改善箇所説明図

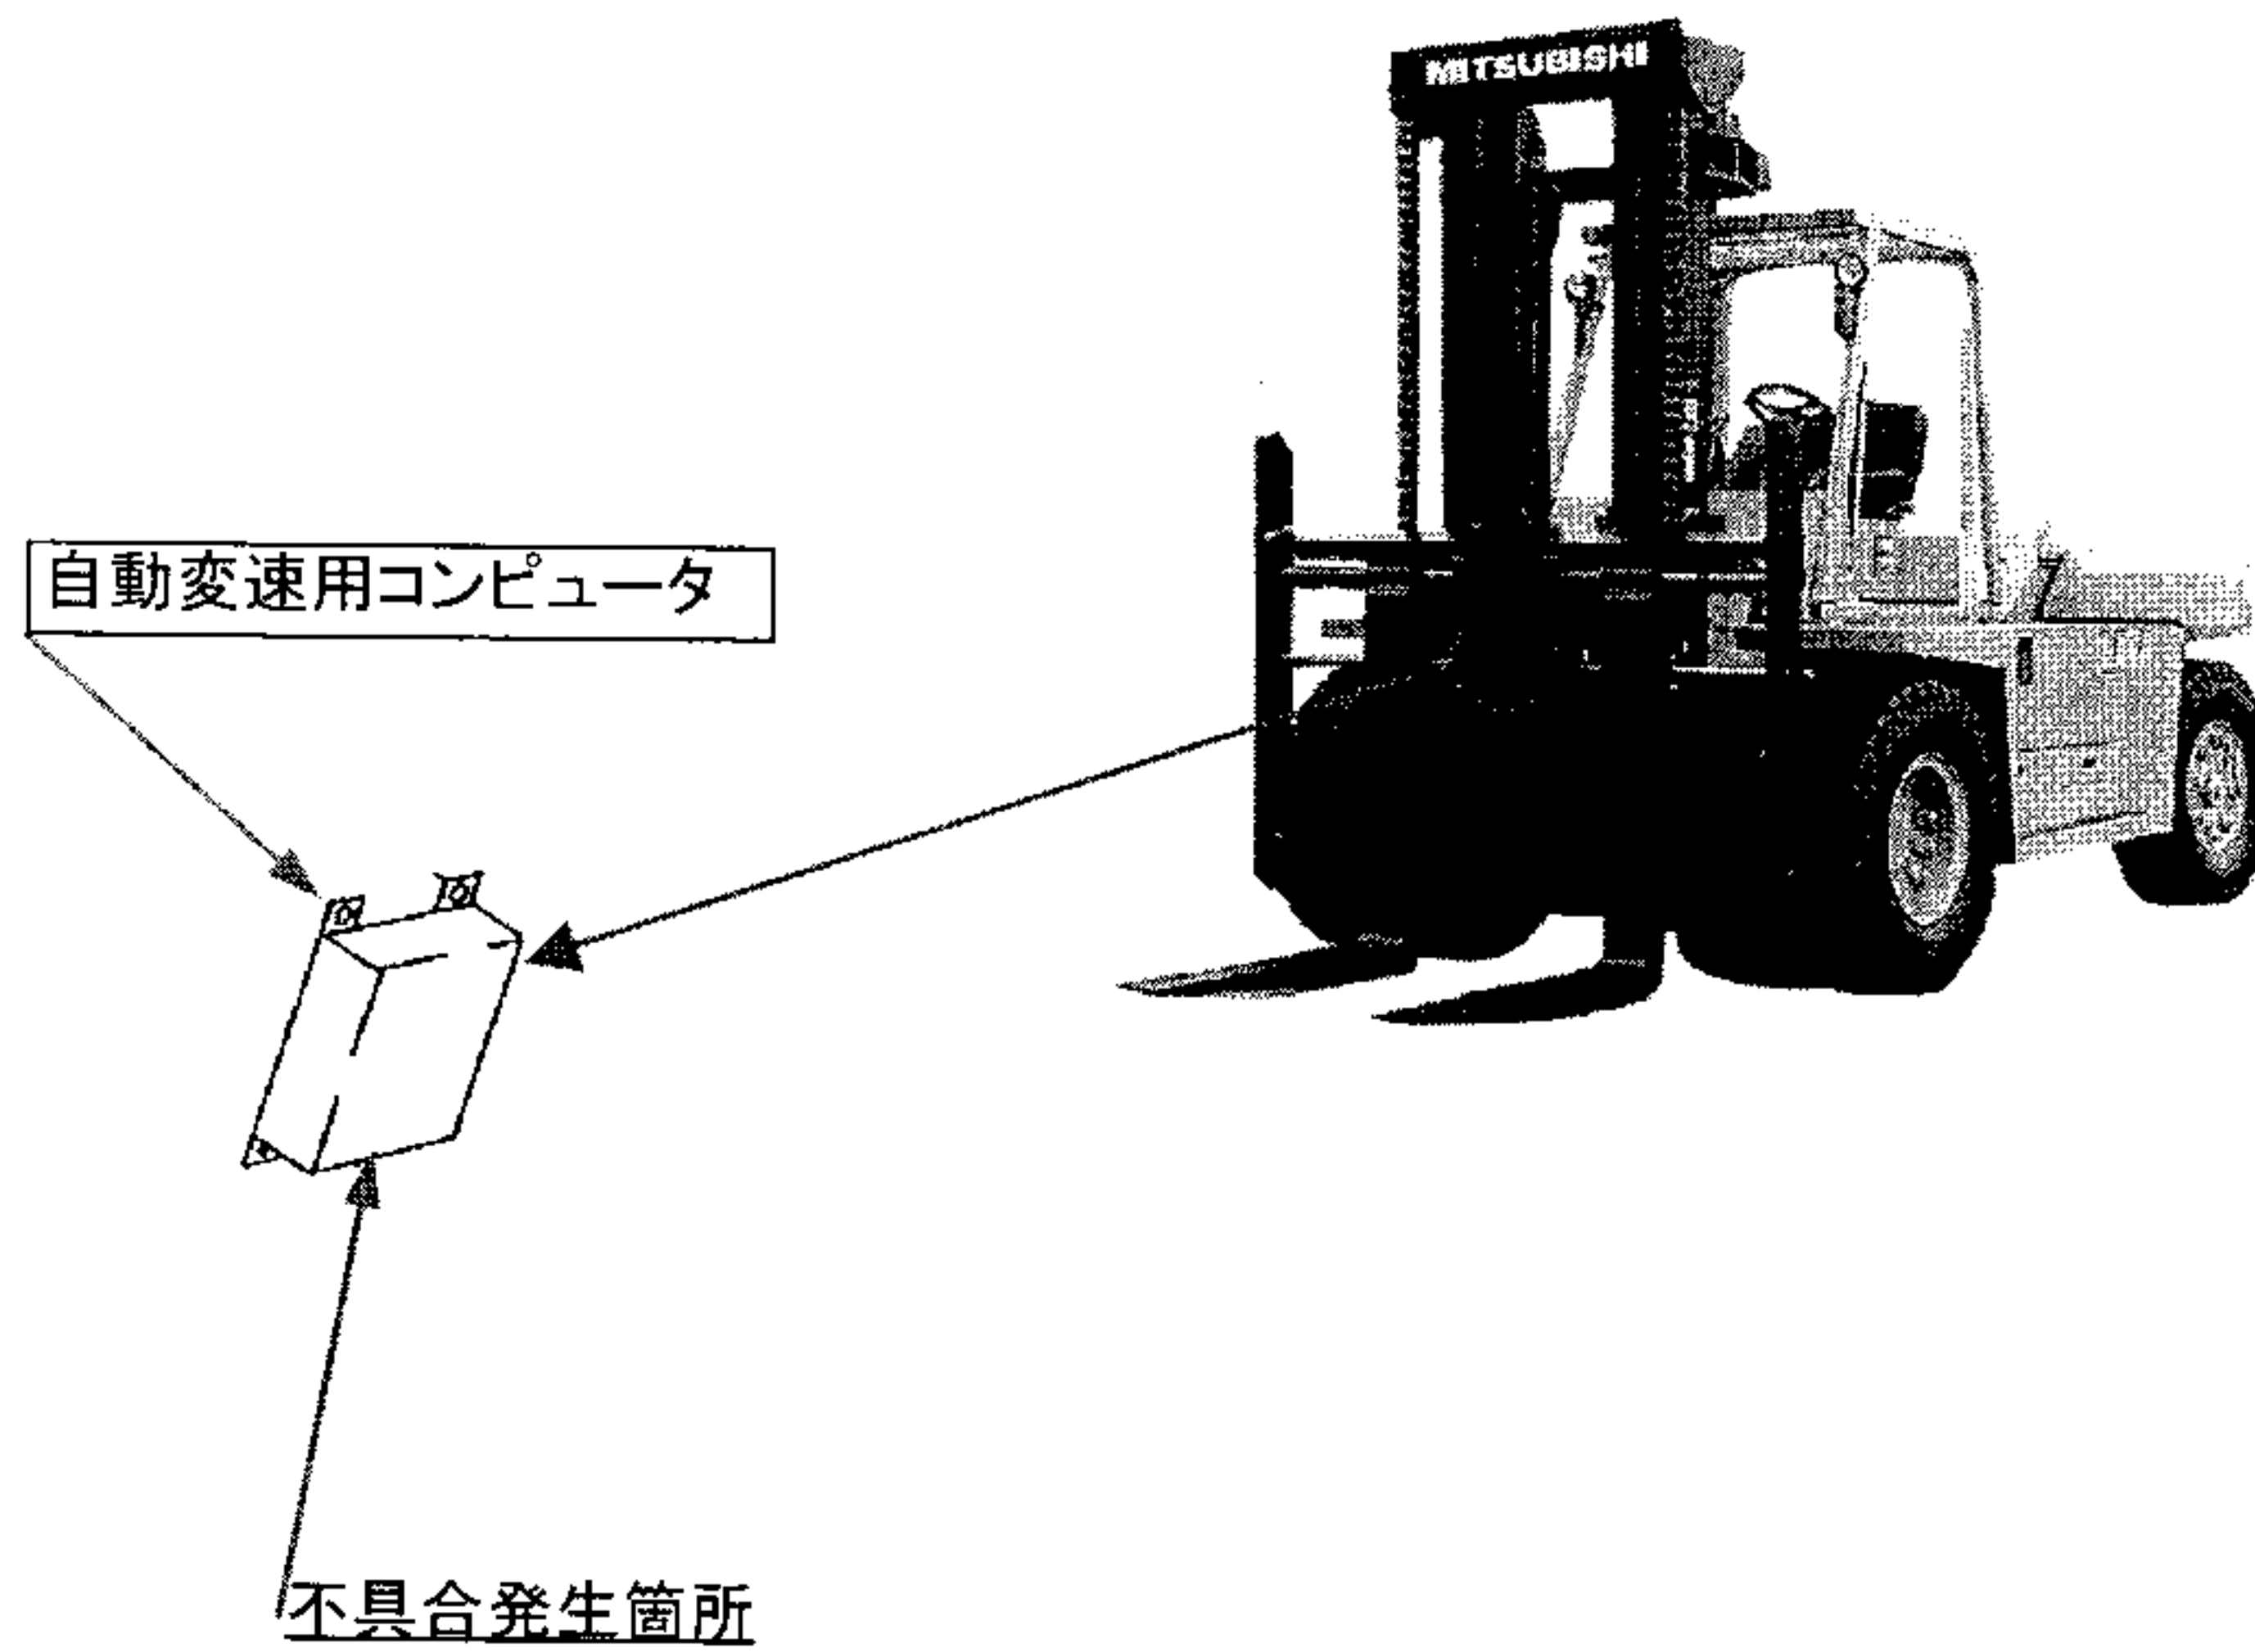
自動変速の車両において、変速用ソレノイドバルブ制御用コンピュータのプログラムが不適切なため、2速あるいは3速にて走行中、一瞬、1速または2速にシフトダウンするおそれがある。

全車両、自動変速用コンピュータを対策品と交換する。

識別：自動変速用コンピュータの部品番号で識別する。
